No.	項目	細目	質疑・意見の概要	事業者の見解	備考
1	事業計画	対象事業実施区域の位置について	(2月20日委員会での質疑・意見) 施設の設置に当たり生じる可能性のある環境影響があると思うが、用地選定に当たり回避した環境影響など考慮した事項はあるか。	(2月20日委員会での回答) 集落からの距離、風向き等を考慮し、周辺住民への影響が比較的少ない場所を計画地として選定しました。	
				(2月20日委員会での回答の追加回答) 今回の対象事業実施区域周辺の菅田の滝について、河川(瀬戸川)の主たる水源であることから、本計画においてはその下流とすることで影響がないように配慮をしています。	
2	事業計画	構成市町の範囲について	(2月20日委員会での質疑・意見) 鴨川市の東端から対象事業実施区域までの運搬距離はどのくらいか。	(2月20日委員会での回答) 対象事業実施区域と鴨川との運搬距離は40km弱となっています。新施設では、構成市町内に中継施設を設置し、そこでごみの積み替えを行い、対象事業実施区域へのごみ搬入車両台数を低減させる計画です。	
3	事業計画	熱回収施設の処理方式について	(2月20日委員会での質疑・意見) 熱回収施設の炉を、ストーカ炉又はシャフト炉としているが、ストーカ炉、シャフト炉以外の方式について、検討は行ったのか。	(2月20日委員会での回答) 平成23年度に炉の検討を実施し、ストーカ炉及びシャフト炉以外の複数ある方式からストーカ炉とシャフト炉の2つの方式まで絞り込んでおります。 2つのうちどちらを採用するのかは平成26年度中に決定する予定です。	
				(2月20日委員会での回答の追加回答) 炉の方式決定は、平成26年度中を目標として、検討を進めております。	
				(2月20日委員会での回答の再追加回答) 平成27年3月25日の理事会において、熱回収施設の炉は、シャフト炉に決定しました。	
4	事業計画	熱回収施設の処理方式について	(2月20日委員会後に寄せられた質疑・意見) 準備書までに、炉の形式を確定し、その上で環境影響の予測・評価をなされたい。そのために、委員会に対して、概ねいつまでに炉の形式が決定されるのか、今後のスケジュールを具体的に明示されたい。	(2月20日委員会後に寄せられた質疑・意見の回答) 準備書までに炉の形式を確定し、環境影響の予測・評価をいたします。 また、炉の方式決定は、平成26年度中を目標としております。

図 1-1 降雨水、プラント排水及び浸出水の流れの概要図

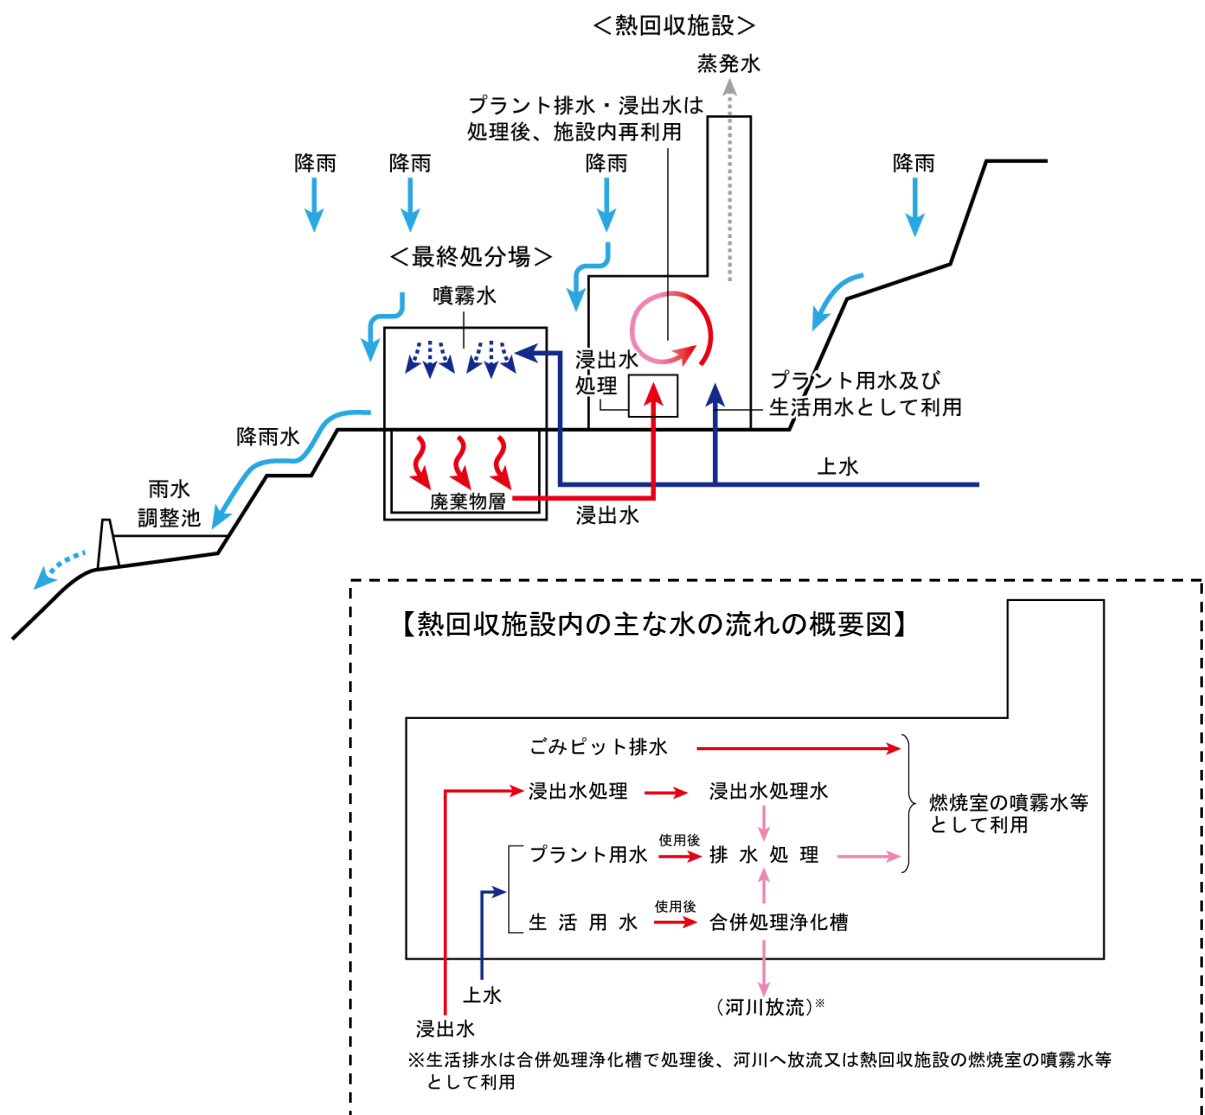
ついて	埋め立てられる「破碎できないもの」からどのような物質が溶け出すと考えられるか。	不法投棄されたような瓦や花瓶等に付着している有機物が腐食、腐敗し、溶出することが考えられます。	
17	事業計画	浸出水について	(3月20日委員会での質疑・意見) 覆蓋式とのことであるが、降雨水は全く廃棄物に触れることがないとの理解でよいか。覆蓋式施設の水の流れがイメージできないため、図として示していただきたい。	(3月20日委員会での回答) 降雨水が廃棄物に触れることはありません。次回の委員会までに、雨水、噴霧水等の水の流れを示す見取り図を準備します。	添付資料① 参照
18	周辺の概況	周辺民家の状況について	(2月20日委員会での質疑・意見) 対象事業実施区域周辺の民家の状況を知りたい。	(2月20日委員会での回答) 対象事業実施区域の北側には大貫地区、南側には畑地区、東側には南朝夷地区、西側には古茂口地区が分布しています。	
19	環境影響評価項目	環境影響評価項目の選定について	(2月20日委員会での質疑・意見) 今回の事業において、資料5、11ページに示されている活動要素の区分“工作物の撤去又は廃棄”にあたる大きな工作物はあるのか。	(2月20日委員会での回答) 本事業の雨水調整池堤体等の改変区域内に、安房グリーンライン沿いの法面や三面張りの水路が存在し、それらの撤去及び廃棄の影響を想定しています。	
20	環境影響評価項目	環境影響評価項目の選定について	(2月20日委員会での質疑・意見) 施設からの排水が、河川に大きな影響を及ぼした場合、海にまで影響が及ぶと考えるが、その影響を確認できる仕組みはあるのか。	(2月20日委員会での回答) 本事業ではプラント排水及び浸出水処理水を河川に放流しない計画です。 また、本事業では工事中の濁水等の影響が想定されますが、工事排水対策として仮設の調整池を設置し、影響の低減に努めます。工事排水の影響の確認については、工事中における下流河川での水質等のモニタリングなどの手法が考えられます。工事中における下流河川での水質等のモニタリング計画については、準備書でお示しさせて頂きたいと考えています。

降雨水、プラント排水及び浸出水の流れの概要

本施設では、熱回収施設ではプラント用水・生活用水、最終処分場では埋立地の噴霧水として上水を利用する計画です。

最終処分場では、噴霧水は埋立地を浸透後、浸出水として熱回収施設に送水されます。熱回収施設では、プラント排水及び浸出水は処理後、施設内で再利用する計画です。生活排水は合併処理浄化槽で処理後、河川へ放流又は熱回収施設で燃焼室の噴霧水として利用する計画です。

降雨水は、場内の側溝等より雨水調整池に流れ、河川へ放流する計画です。

図 3-1 土壌中ダイオキシン類の予測フロー

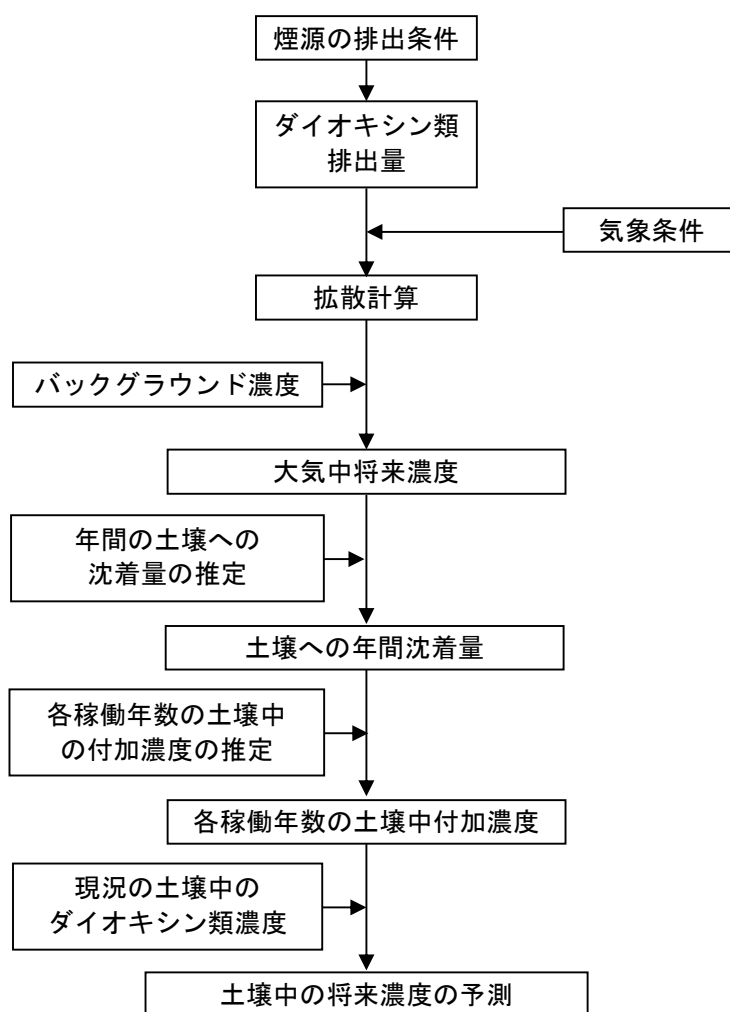
測定場所	平成26年5月	平成26年11月	煙突 (気体排出口)	25 (320)	19 (79)	敷地境界 (風下側)	10未満 (10未満)	10未満 (10未満)	
測定場所	平成26年5月	平成26年11月												
煙突 (気体排出口)	25 (320)	19 (79)												
敷地境界 (風下側)	10未満 (10未満)	10未満 (10未満)												
				※上段は臭気指数を、下段()内は臭気濃度を示しています。										
38	悪臭	既存施設における調査について	(2月20日委員会後に寄せられた質疑・意見) 予測評価に当たっては、組合構成市町村の既存施設の臭気の測定結果を既存資料として活用すること(それら既存施設の臭気測定結果を準備書では資料等に添付すること)。	(2月20日委員会後に寄せられた質疑・意見の回答) 予測評価に当たっては、組合構成市町村の既存施設の臭気の測定結果を既存資料として活用します。 活用した測定結果は、資料等に掲載します。										
39	悪臭	調査時期について	(2月20日委員会後に寄せられた質疑・意見) 夏・冬に各1回とあるが、冬については、逆転層が生成されたような悪臭の最も感じられる天候を選んで調査を実施すること。	(2月20日委員会後に寄せられた質疑・意見の回答) 冬季については、逆転層が発生しやすい日として、夜間晴天で低温となった日の翌早朝での調査に努めます。										
40	土壌	施設稼働時の土壌汚染の予測について	(3月20日委員会での質疑・意見) 土壌に係るダイオキシン類は、沈着量の予測を行うとのことだが、どのようなモデルを使用するのか。	(3月20日委員会での回答) 大気拡散モデルにより着地点及び着地濃度を計算し、環境省が検討を行った土壌中への沈着等についてのモデルを参考に、着地したもののうち、土壌中に蓄積される量を算出し、施設稼働時からの累積量により予測を行います。	添付資料③ 参照

土壌中ダイオキシン類の予測の流れは図 3-1 に、予測の例は表 3-1 に示すとおりです。

大気中のダイオキシン類の予測結果より、土壌への年間のダイオキシン類沈着量の推計、各稼働年数の土壌中付加濃度、各稼働年数の土壌中将来濃度を予測します。
